OGGETTO: CONTRODEDUZIONI ALLE OSSERVAZIONI E ADOZIONE DEFINITIVA DELL'AGGIORNAMENTO DEL PIANO GENERALE DEL TRAFFICO URBANO (PGTU) CON I RELATIVI PIANI PARTICOLAREGGIATI

DELIBERAZIONE DEL CONSIGLIO COMUNALE

P.P. NAZIONALE DEI GIOVI (relazione, par. 13, e tavola 11)

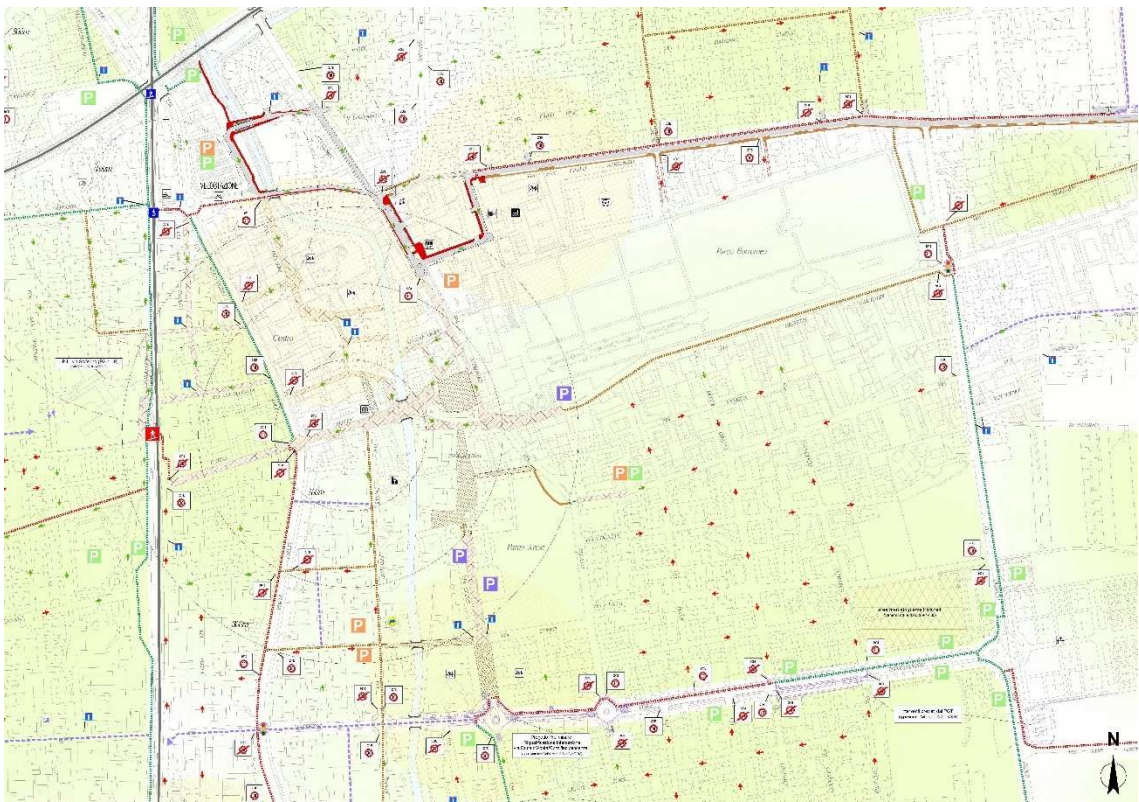
- 4) La prevista modifica della disciplina della circolazione in via Calabria (manovre solo a destra) è subordinata alla realizzazione della coppia di fermate dell'autobus in via Nazionale dei Giovi, in prossimità dell'intersezione con la predetta via Calabria e alla messa in sicurezza dei percorsi pedonali. Per maggiore chiarezza, si chiede di modificare il testo della relazione, ove afferma: "*Per quanto riguarda le fermate del trasporto pubblico locale, si propone la messa in sicurezza,*

- 3) La richiesta di verificare la possibile inversione del senso di circolazione nel tratto di corso Libertà compreso tra le vie Giacomo Puccini e Solferino non viene ritenuta praticabile in quanto, pur comprendendone le motivazioni, l'eventuale orientamento, nel tratto indicato, del senso unico in direzione est, indurrebbe un flusso in entrata fortemente condizionato dalla presenza del passaggio a livello (che determina frequenti e prolungati momenti di chiusura) con inevitabili fenomeni di congestione e accodamenti, comportanti notevoli incrementi dei tempi di percorrenza da parte di tutti i veicoli, compresi quelli del trasporto pubblico locale.

- 4) Il rilievo risulta recepisibile apportando le conseguenti rettifiche/integrazioni alla parte relativa del capitolo 13 della relazione.

<p><i>riconfermandone sostanzialmente la localizzazione</i>.</p> <p>In verità, dall'esame della Tavola 11 risulta che:</p> <ul style="list-style-type: none"> - la fermata in via Nazionale dei Giovi civico 130 (direzione sud) viene avanzata di circa 100 metri, dopo via Calabria; - la fermata in via Nazionale dei Giovi dopo via Calabria (direzione nord) è di nuova istituzione; - la fermata in via Calabria fronte istituti viene soppressa. <p>L'assetto proposto è condiviso, salvo quanto detto in ordine alla propedeuticità.</p>	
	<p>modifiche elaborati</p> <p>2) <u>Relazione</u></p> <ul style="list-style-type: none"> • adeguare il contenuto, con particolare riferimento al capitolo 13, in coerenza con quanto specificato nelle modalità di recepimento <p><u>Documentazione relativa al percorso di VAS/VIC</u></p> <ul style="list-style-type: none"> • apportare gli eventuali adeguamenti/integrazioni in funzione delle modifiche alla relazione <p>3) /</p> <p>4) <u>Relazione</u></p> <ul style="list-style-type: none"> • adeguare il contenuto, con particolare riferimento al capitolo 13, in coerenza con quanto specificato nelle modalità di recepimento <p><u>Documentazione relativa al percorso di VAS/VIC</u></p> <ul style="list-style-type: none"> • apportare gli eventuali adeguamenti/integrazioni in funzione delle modifiche alla relazione
